NAŠE ČÍSLO JEDNACÍ: SR/2441/UL/2019-2
VAŠE ČÍSLO JEDNACÍ:

Věc: Závazné stanovisko k záměru: regenerace stodoly- území brownfield, rekonstrukce, změna užívání a přístavba k objektu stávající stodoly pro potřeby obce na st.p.č. 75/1a p.p.č. 116/3, 116/4, 116/5 a 116/6 v k.ú. Třebušín včetně inž. sítí (dále jen „záměr“)

ZÁVAZNÉ STANOVISKO:

severní fasáda

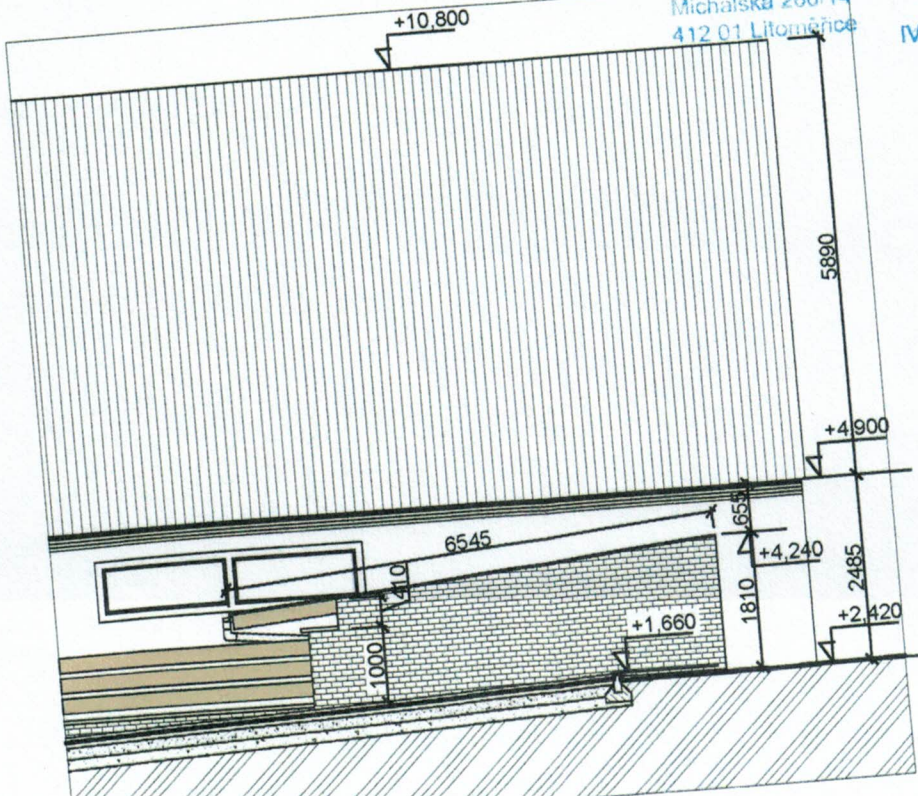
Nové západní křídlo (SO-02) zastavěného půdorysu 5,3x27,2m bude přízemní zděné, plochostropé s plechovou TiZn krytinou, fasády bílé. Přesah střechy kryje přístupový chodník ke stodole, střecha kopíruje terén ve dvou odstupňovaných výškových úrovních.

Nové východní křídlo (SO-05) bude přízemní stupňovité, půdorysu 6,4x25,7m, s osazením na vyrovnaném terénu nad opěrnou zdí max. výšky v jejím jižním nejnižším konci 3,36m. Část dispozice otevřená jako přístřešky, stěny z režného zdiva. Zahrnuje venkovní sklady a přístřešek pod plechovou TiZn krytinou.

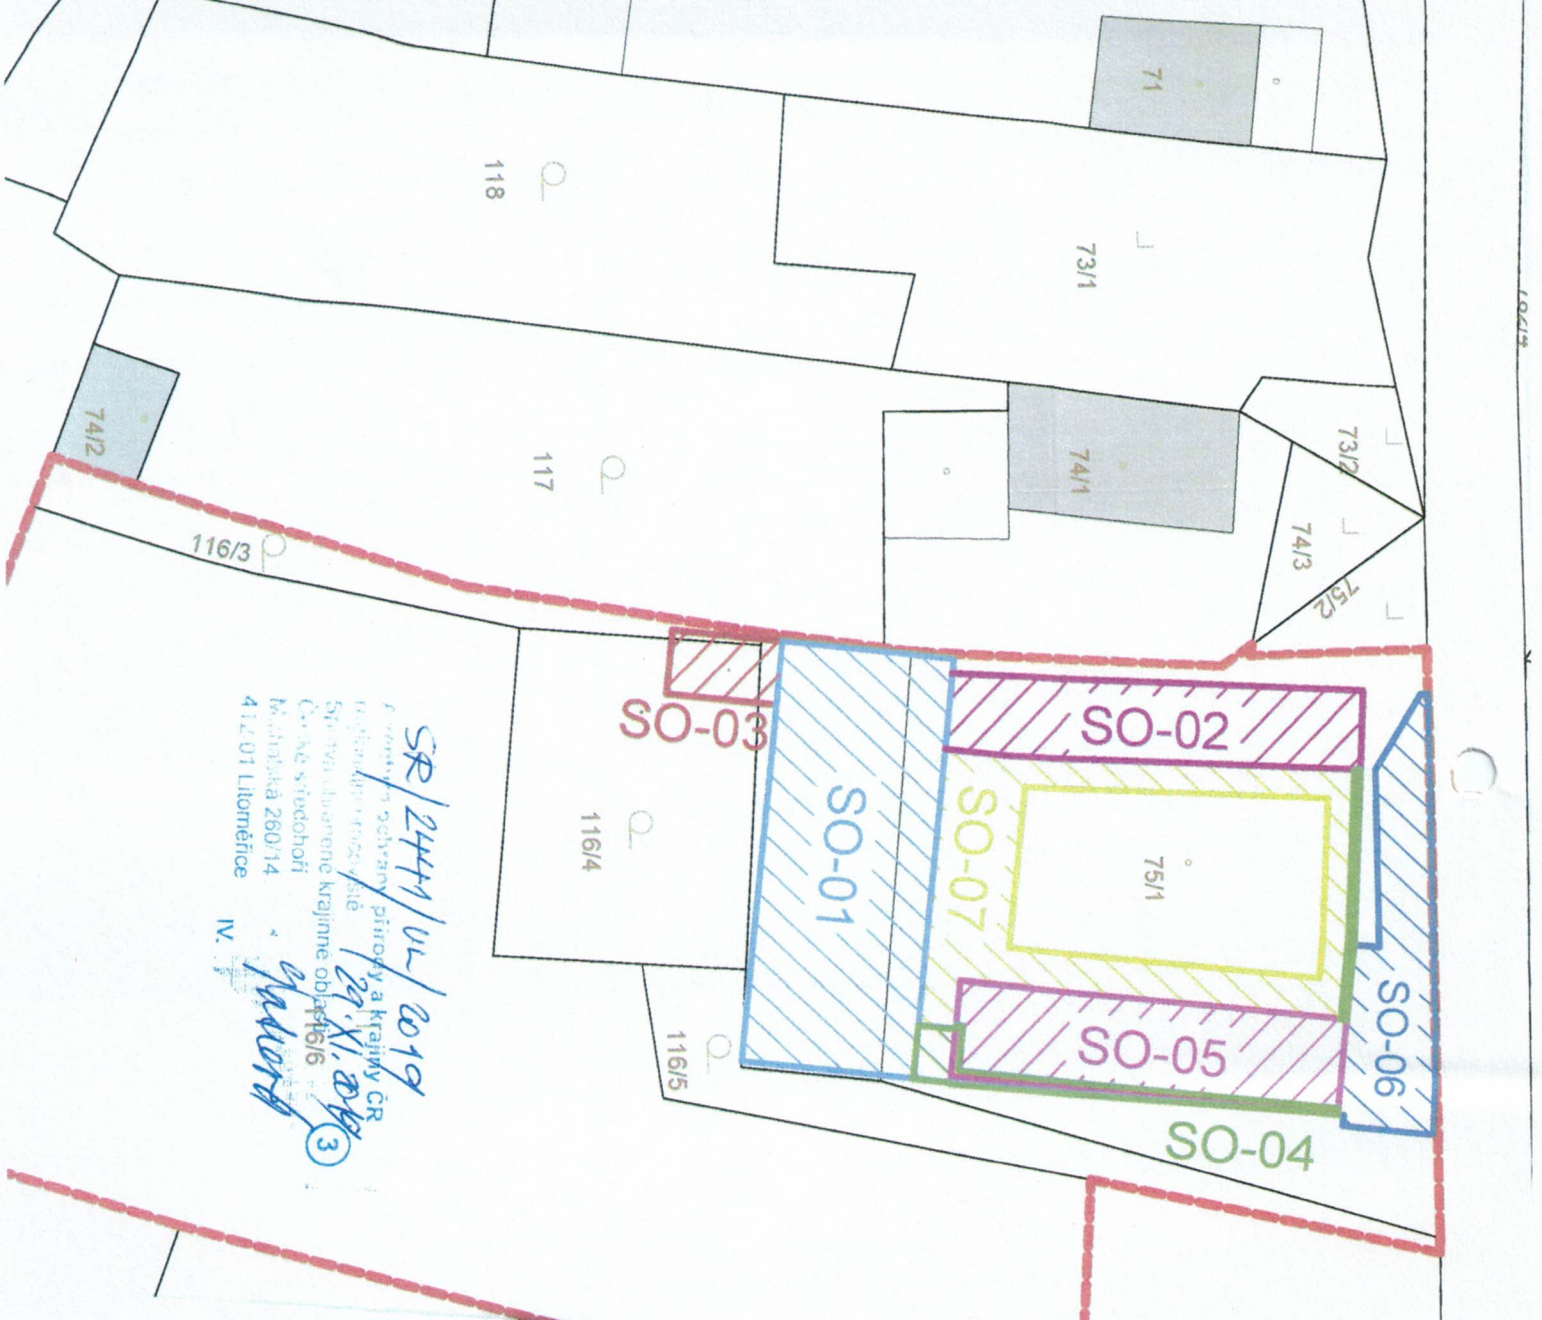
s regenerací stodoly- brownfieldu na st.p.č. 75/1 a p.p.č. 116/3, 116/4, 116/5 a 116/6 v k.ú. Třebušín podle předložené dokumentace (katastrální situace, pohledy a řezy nových křídel orazítkované- ověřené). Nový areál pro veřejné potřeby obce bude soustředěn okolo vnitřního dvora.

Stodola v jižním závěru bývalé usedlosti (s označením SO-01) bude opravena ve stávajícím objemu s výraznou sedlovou střechou s červenohnědou krytinou. Na severní nyní nevyužívané části st.p.č. 75/1 bude zbudováno obecní zázemí s novými přízemními plochostropými křídly svírajícími dvůr. Při severní hranici pozemku u místní komunikace dojde k zaplacení.
